B 85, vierstreifiger Ausbau im Kreuzungsbereich mit der BAB A 6 und der St 2151

Hier: Übersicht denkbarer Ausbauvarianten im Bereich der AS Amberg-Ost

Spurpläne zur Überleitung des zweibahnig-vierstreifigen Ausbaues auf den einbahnig-zweistreifigen Bestand

BNV

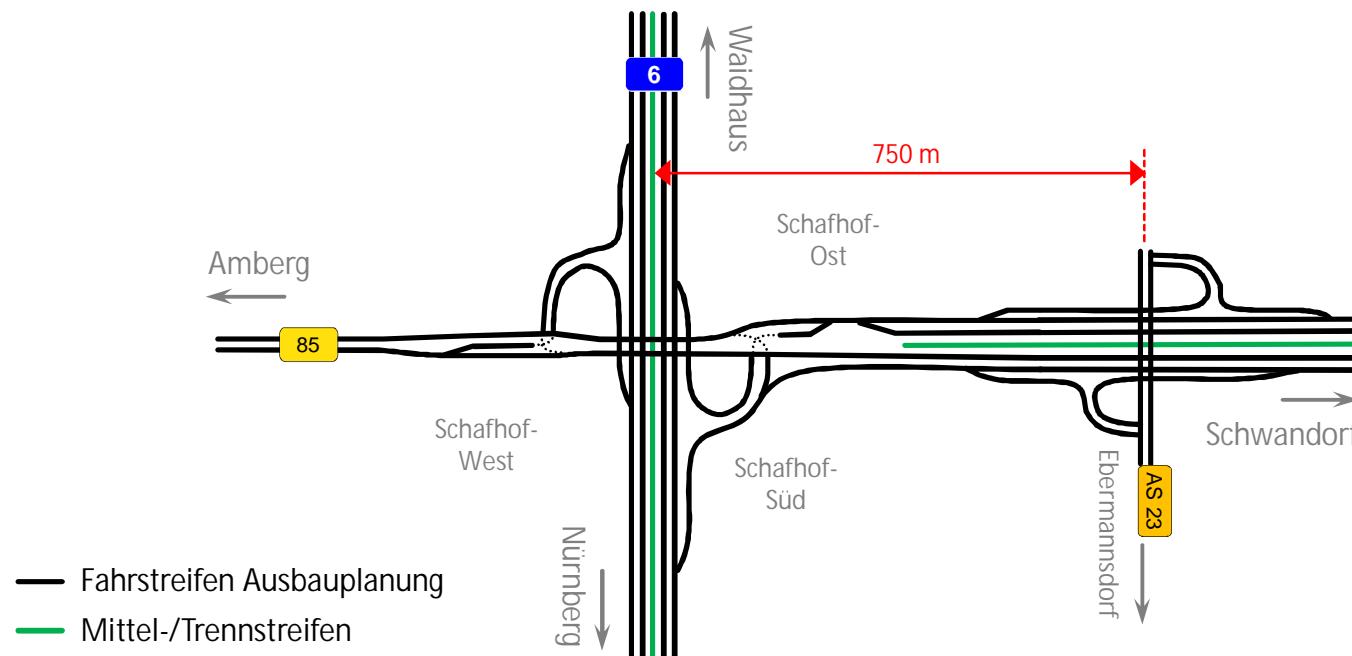
Bewertung: räumliche Überlagerung des Linkseinzuges der B 85 in Fahrtrichtung Amberg mit dem Beschleunigungsstreifen aus dem Knotenpunkt der B 85 mit der AS 23 erscheint unter zunehmendem Prognoseverkehr hinsichtlich der verkehrlichen Leistungsfähigkeit sowie sicherheitstechnisch sehr bedenklich.

SKB1

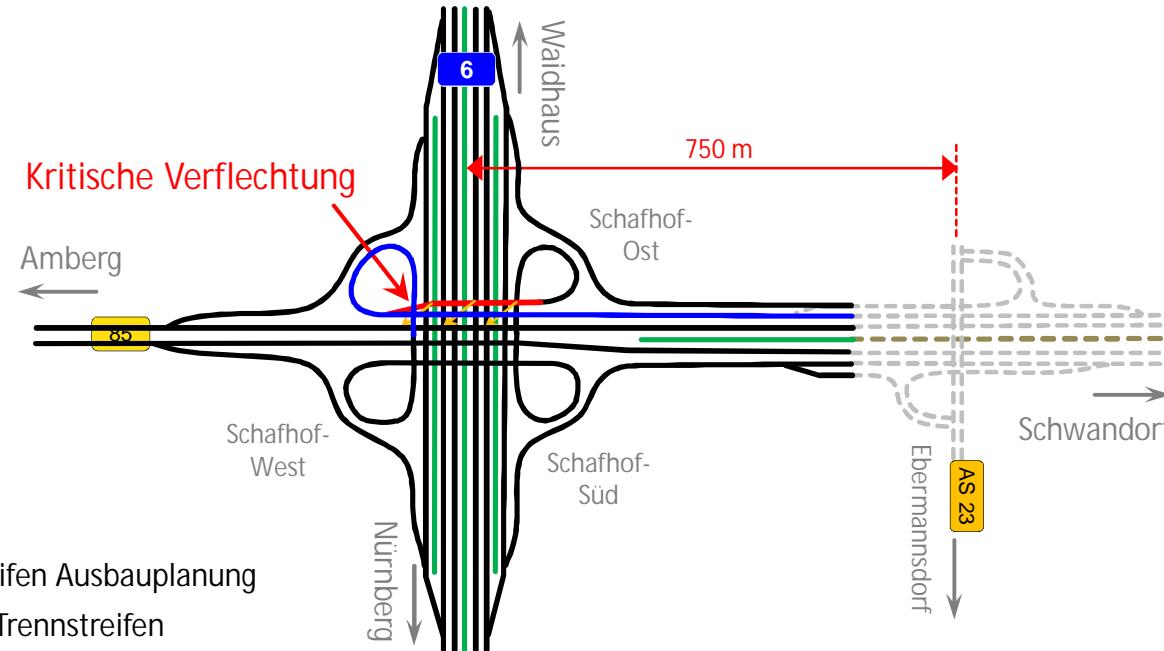
Bewertung: Die kritische Verflechtung des Verkehrsstroms Nürnberg-Amberg auf sehr kurzer Länge (~165 m) über zwei Fahrspuren hinweg mit gleichzeitiger Durchdringung des starken Übereckstroms Schwandorf-Nürnberg ist sicherheitstechnisch nicht vertretbar.

ÜVR1

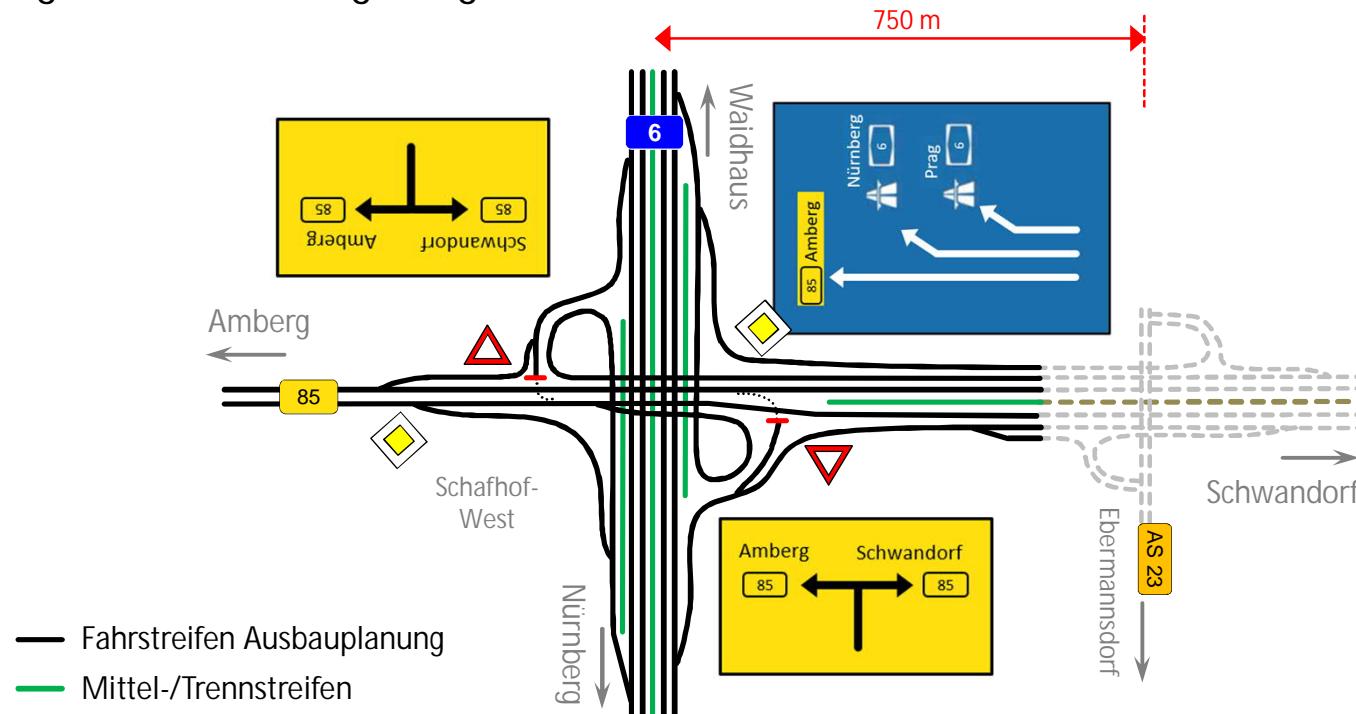
Bewertung: Eine rein vorfahrtgeregelte Einmündung von Verbindungsrampe in eine mehr als zweistreifig ausgebildete übergeordnete Straße ist nach allgemein anerkannten Grundsätzen sicherheitstechnisch nicht vertretbar.

ÜVR2

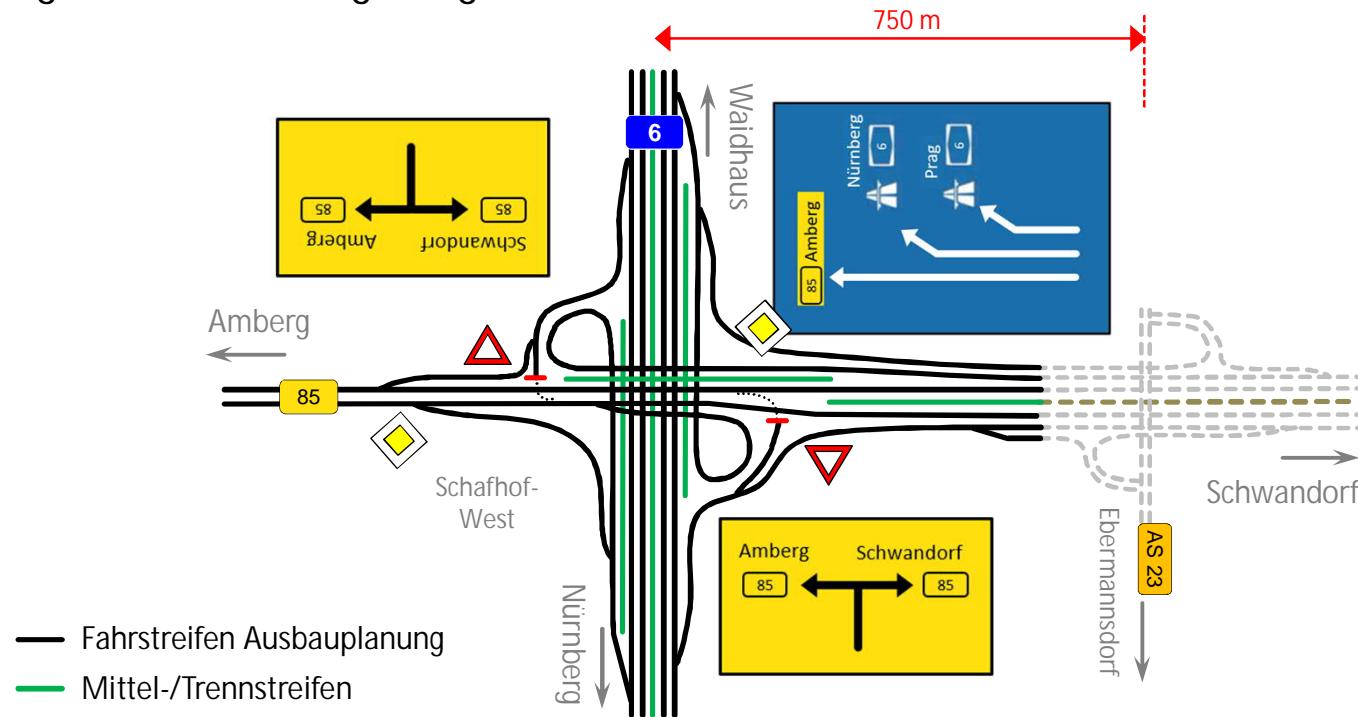
Bewertung: Die versetzten Trennstreifen im Zuge der B 85 führen zu einer Unübersichtlichkeit im Streckenverlauf. Der mit 750 m sehr kurze Abstand zum Nachbarknotenpunkt der B 85 mit der AS 23 erschwert eine wirksame Vorsortierung der Verkehrsströme in erheblichem Maße. Wegen der Gefahr von Falschfahrten und Wendemanövern im Autobahnbereich wird diese Variante verworfen.

ÜLSA1

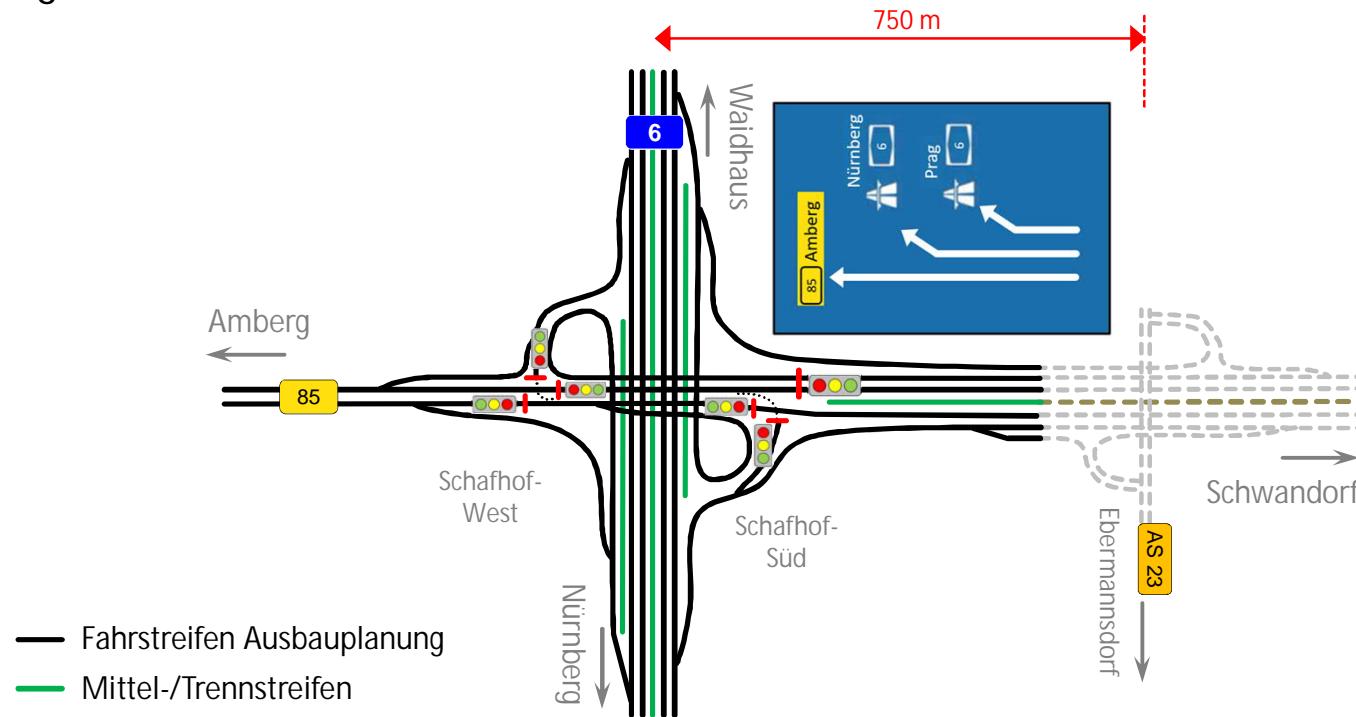
Bewertung: Die Anordnung einer Lichtsignalanlage auf freier Strecke eines Straßenzuges der EKL 1 widerspricht den Zielen der Verbindungsfunction und den Grundsätzen der einschlägigen Regelwerke für diese Entwurfsklasse. Insbesondere am Beginn bzw. Ende eines zweibahnig-vierstreifigen Ausbauabschnittes erscheint diese Lösung dem Nutzer nicht vermittelbar.

Kreisverkehrslösung

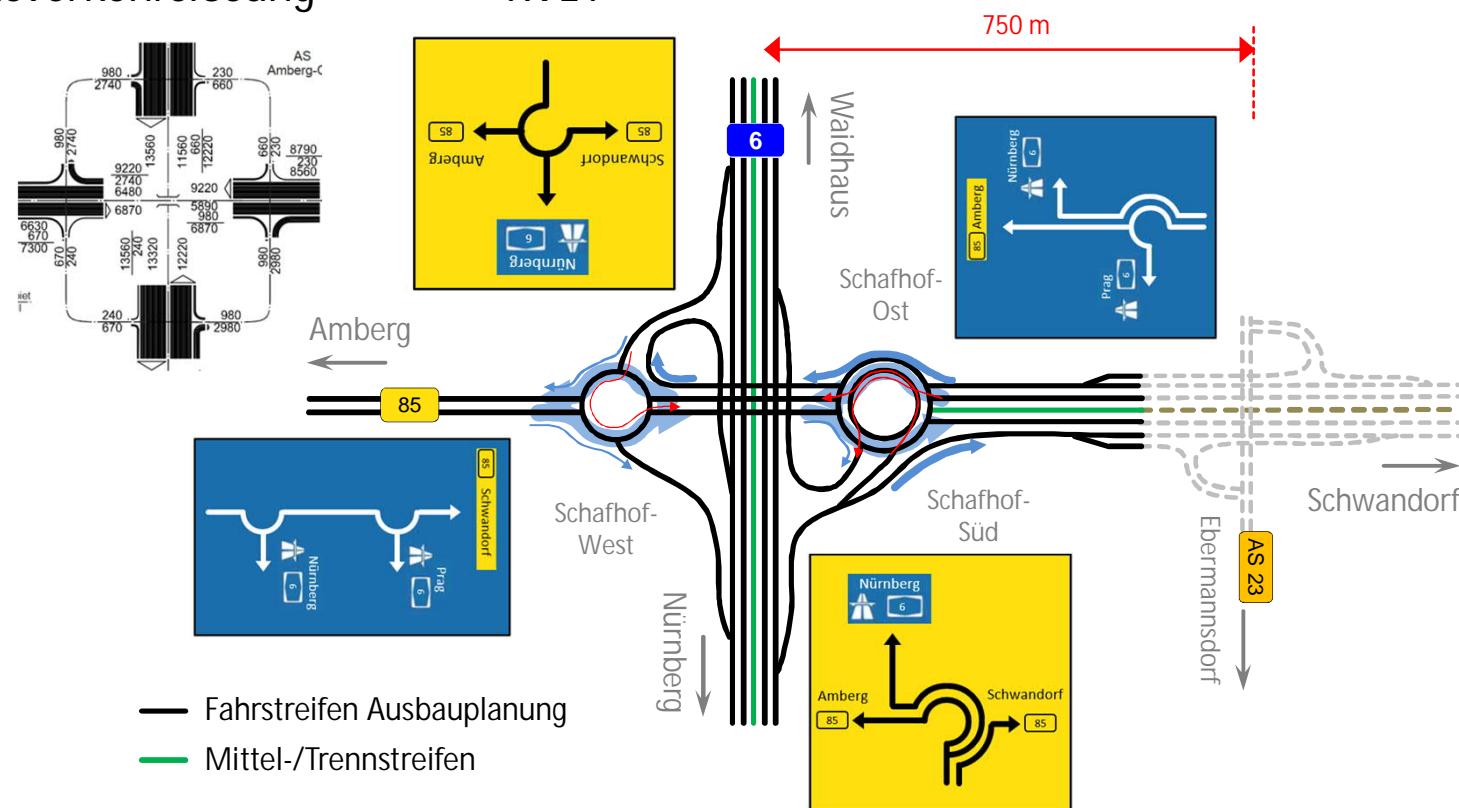
Bewertung: Für Kraftfahrer der Verkehrsbeziehung Nürnberg-Amberg ist die Begreifbarkeit des rechten Teilknotenpunktes stark eingeschränkt. Es besteht die Gefahr kurzfristiger, kritischer Spurwechselvorgänge vor der Verbindungsrampe Schwandorf-Nürnberg.

TK1

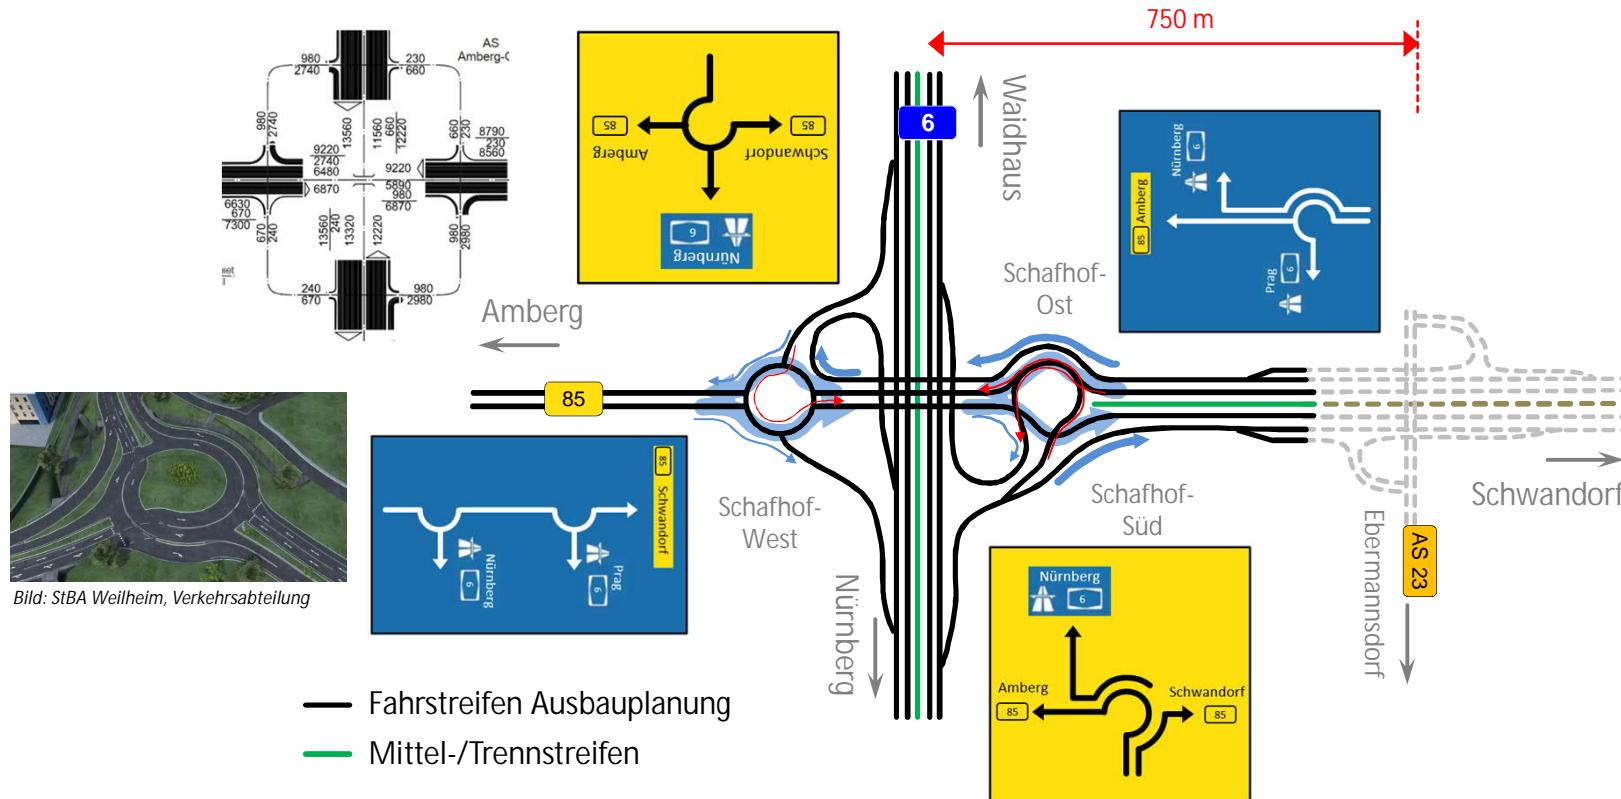
Bewertung: Für Kraftfahrer der Verkehrsbeziehung Nürnberg-Amberg ist die Begreifbarkeit des rechten Teilknotenpunktes stark eingeschränkt. Es besteht die Gefahr kurzfristiger, kritischer Spurwechselvorgänge vor der Verbindungsrampe Schwandorf-Nürnberg. Schwierig erscheint auch die Erfassbarkeit der Verkehrsbeziehung Schwandorf-Prag.

KVL2

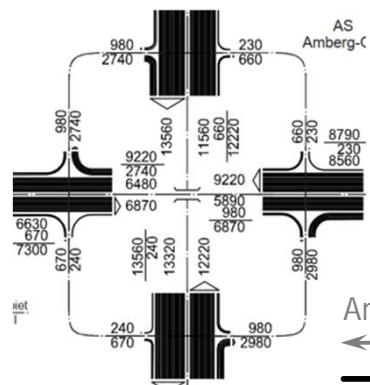
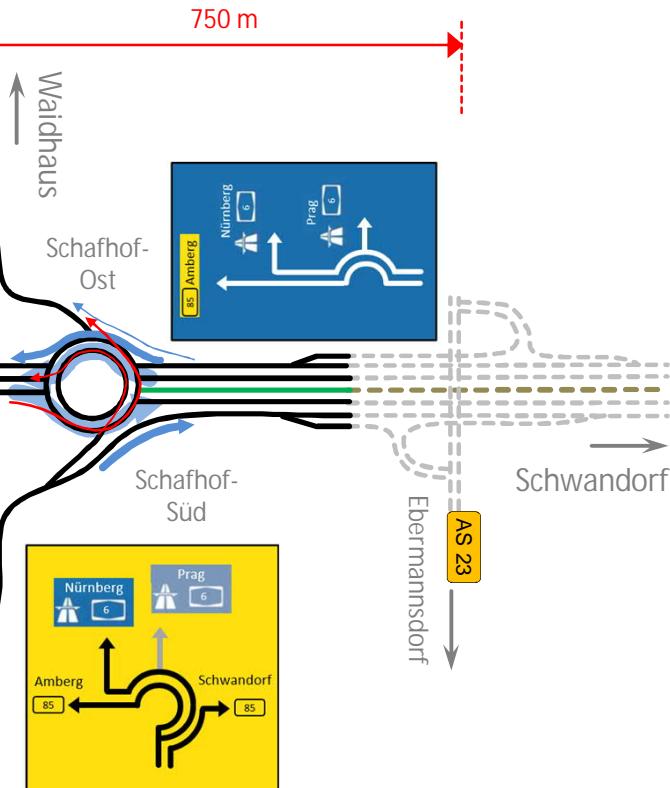
Bewertung: Für Kraftfahrer der Verkehrsbeziehung Nürnberg-Amberg ist die Begreifbarkeit des rechten Teilknotenpunktes stark eingeschränkt. Es besteht die Gefahr kurzfristiger, kritischer Spurwechselvorgänge innerhalb des zweistufigen Kreisverkehrsplatzes sowie unmittelbar vor der Verbindungsrampe Schwandorf-Nürnberg.

TK2

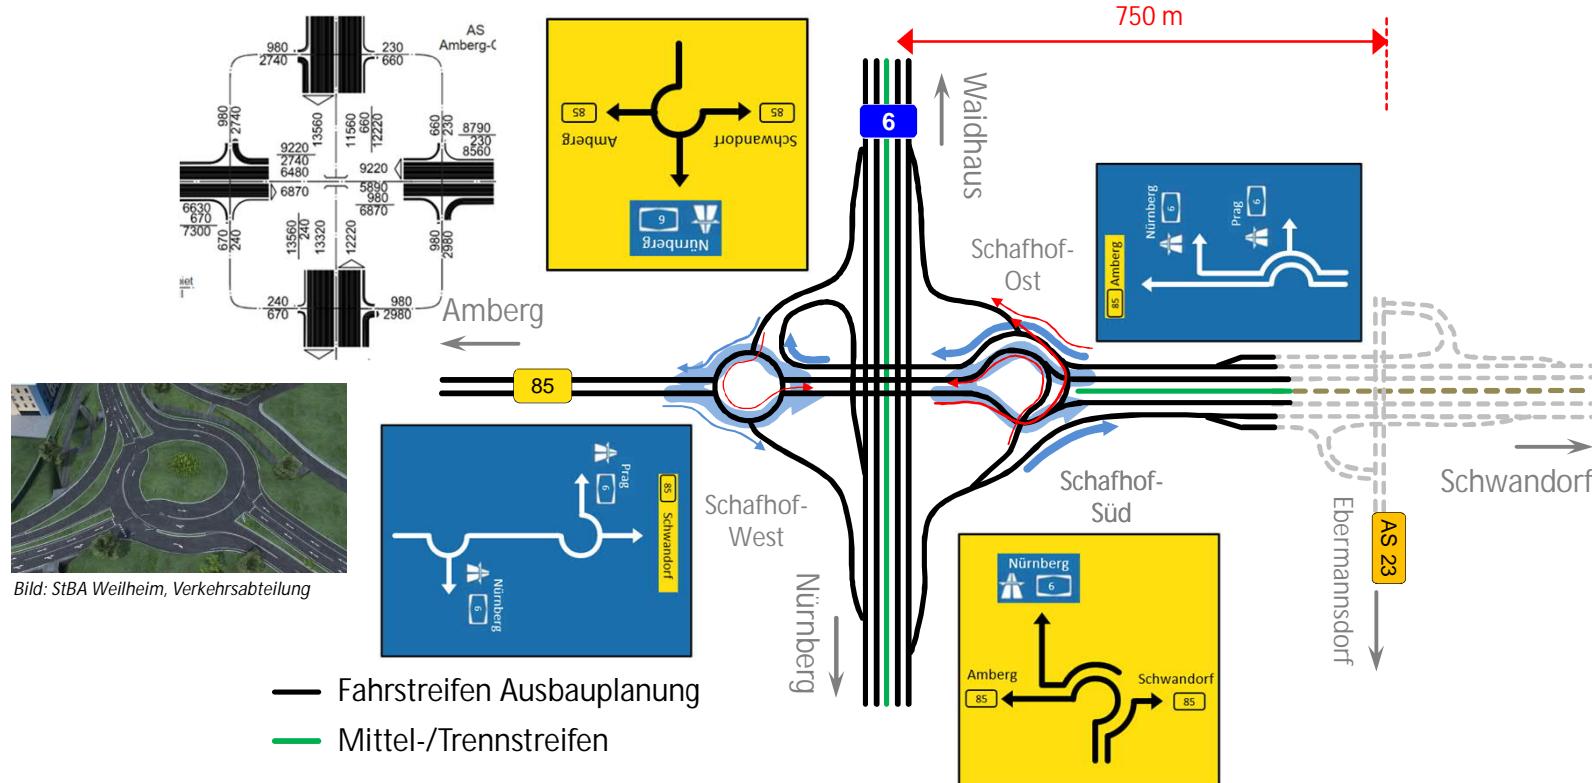
Bewertung: Für Kraftfahrer der Verkehrsbeziehung Nürnberg-Amberg ist die Begreifbarkeit des rechten Teilknotenpunktes stark eingeschränkt. Es besteht die Gefahr kurzfristiger, kritischer Spurwechselvorgänge vor der Verbindungsrampe Schwandorf-Nürnberg.

Kreisverkehrslösung

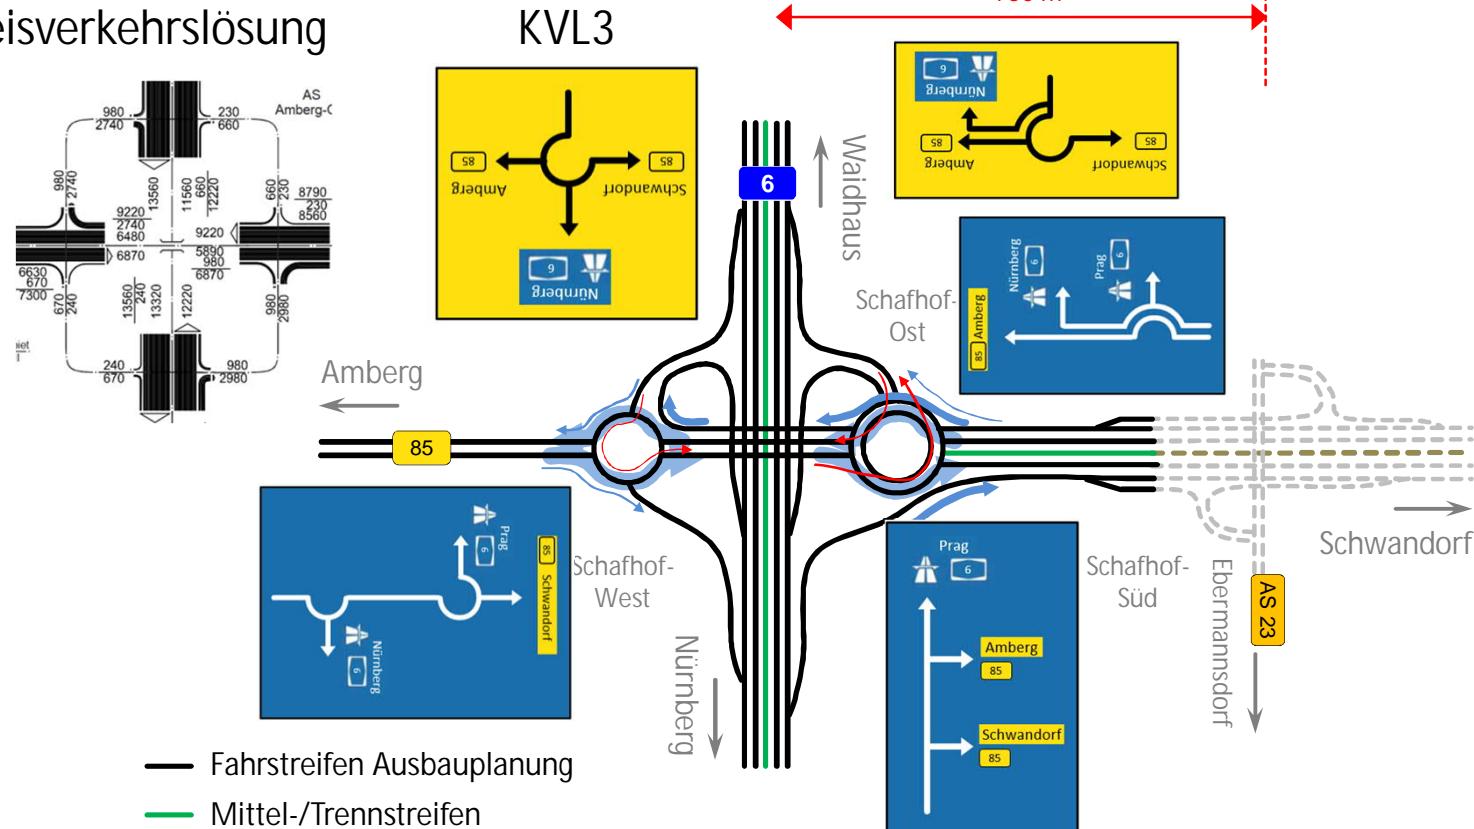
Bewertung: Für Kraftfahrer der Verkehrsbeziehung Nürnberg-Amberg ist die Begreifbarkeit des rechten Teilknotenpunktes u. U. eingeschränkt. Es besteht die Gefahr kurzfristiger, kritischer Spurwechselvorgänge vor der Verbindungsrampe Schwandorf-Nürnberg.
